リコール情報

サービスキャンペーンの概要

令和6年2月23日～令和7年1月20日までの日野デュトロ小型薬剤散布車が対象となります。
・2KG-XZU685系車
計1型式 1車種 計13台

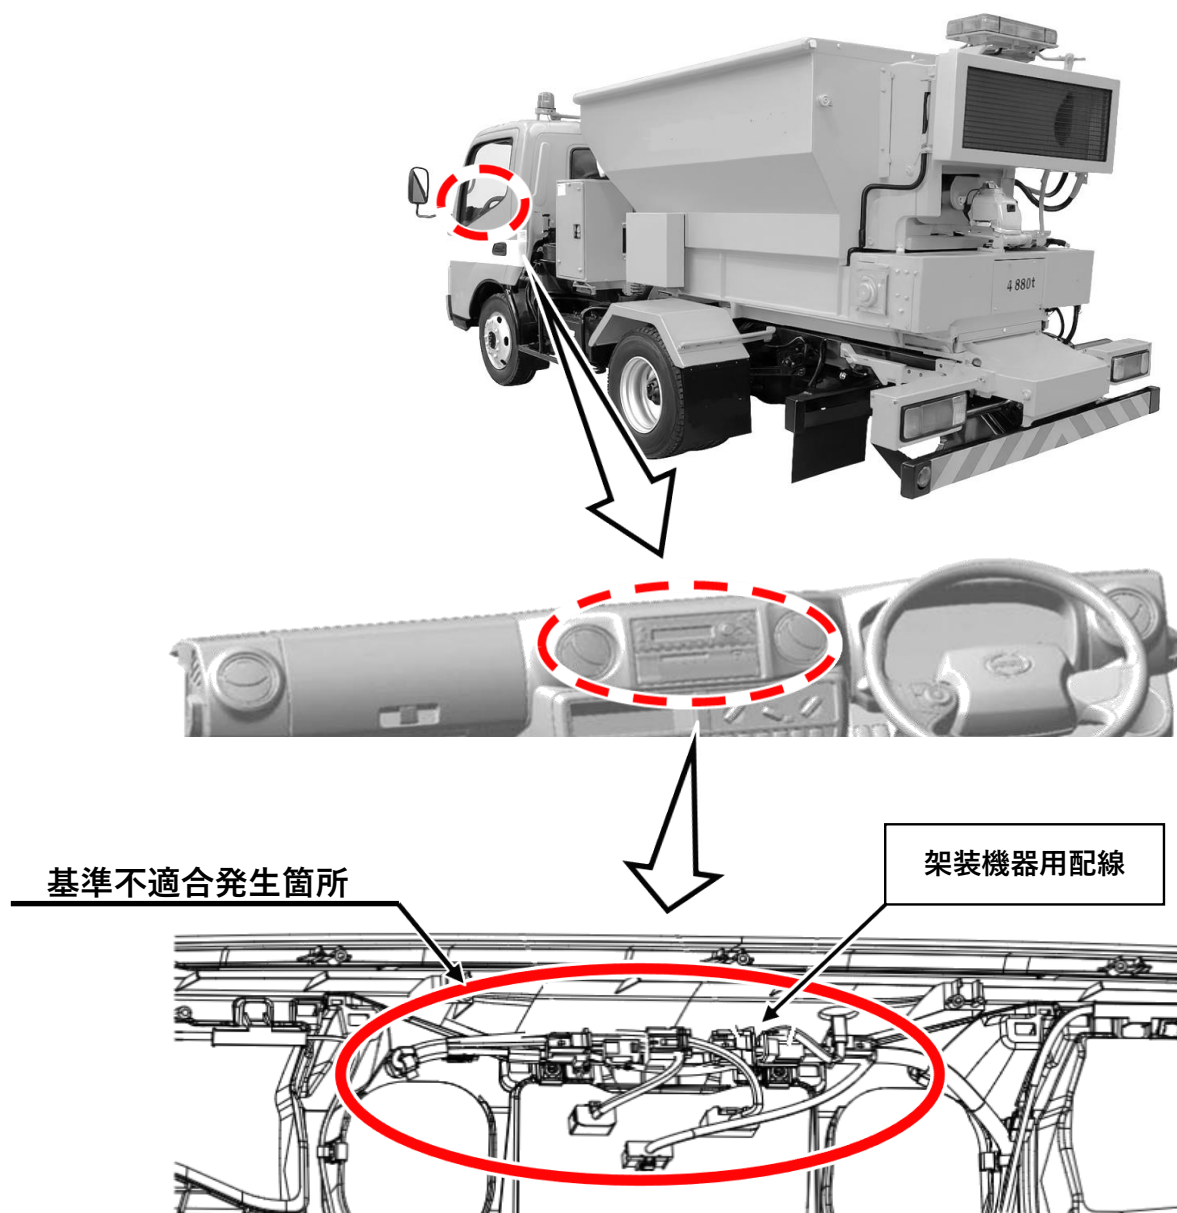
薬剤散布車において、架装物である作業装置用の電気配線の結線位置が誤っている。
そのため、作業装置を作動させると、ヒューズの容量を超える電流がながれてヒューズが切れ、
作業装置が使用できなくなるおそれがある。

修正の内容：全車両、電気配線を正しい結線位置に修正する。
